Znak: IZP.270.51.2021

**Narodowe Centrum Badań Jądrowych  
05-400 Otwock-Świerk  
ul. Andrzeja Sołtana 7**

Dotyczy postępowania o udzielenie zamówienia prowadzonego w trybie podstawowym bez negocjacji pn. **„Modernizacja układu wentylacji mechanicznej nawiewno-wywiewnej w pomieszczeniach laboratorium izotopowego klasy II w budynku 39 Narodowego Centrum Badań Jądrowych w Otwocku- Świerku”**

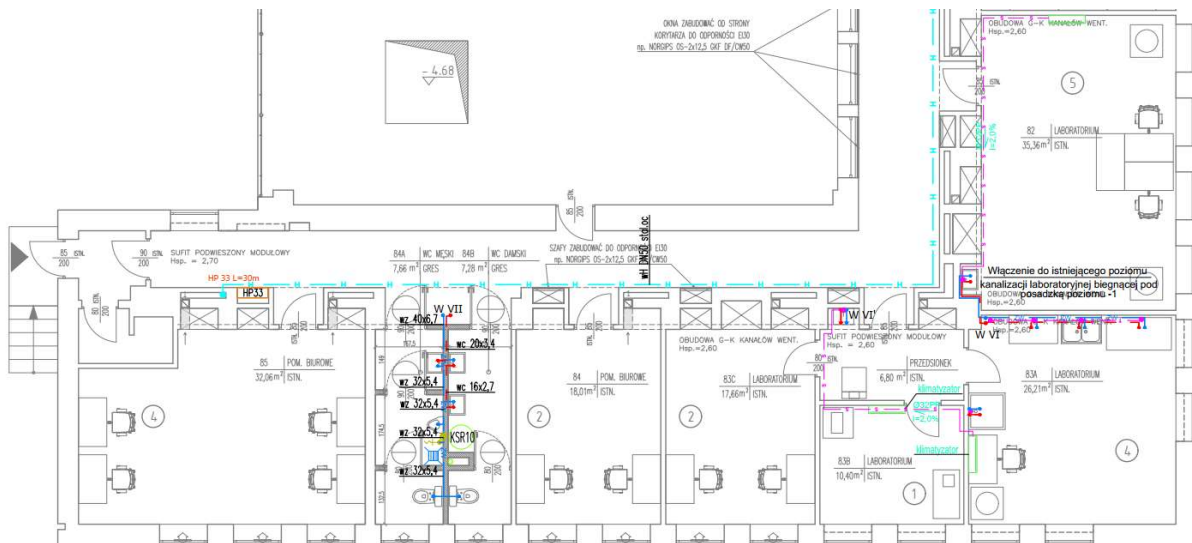
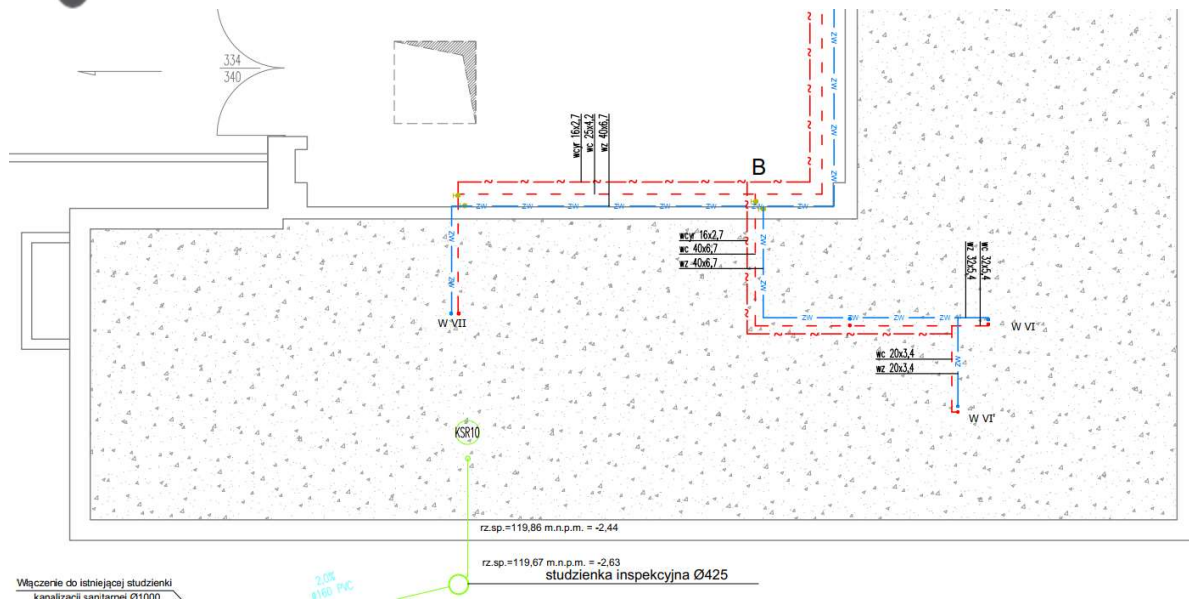
Proszę o wskazanie wymagań i miejsca podłączenia się w celu wykonania instalacji wody do nawilzaczy oraz o informację czy jest istniejąca stacja uzdatniania wody do wykorzystania, a jeżeli nie to czy należy ją wykonać?

Wskazanie miejsca podłączenia do instalacji wodnej należy do Projektanta. Zamawiający nie wymaga wykonania stacji uzdatniania wody, chyba że zastosowany przez Wykonawcę nawilzacz będzie wymagał dodatkowego uzdatnienia wody.
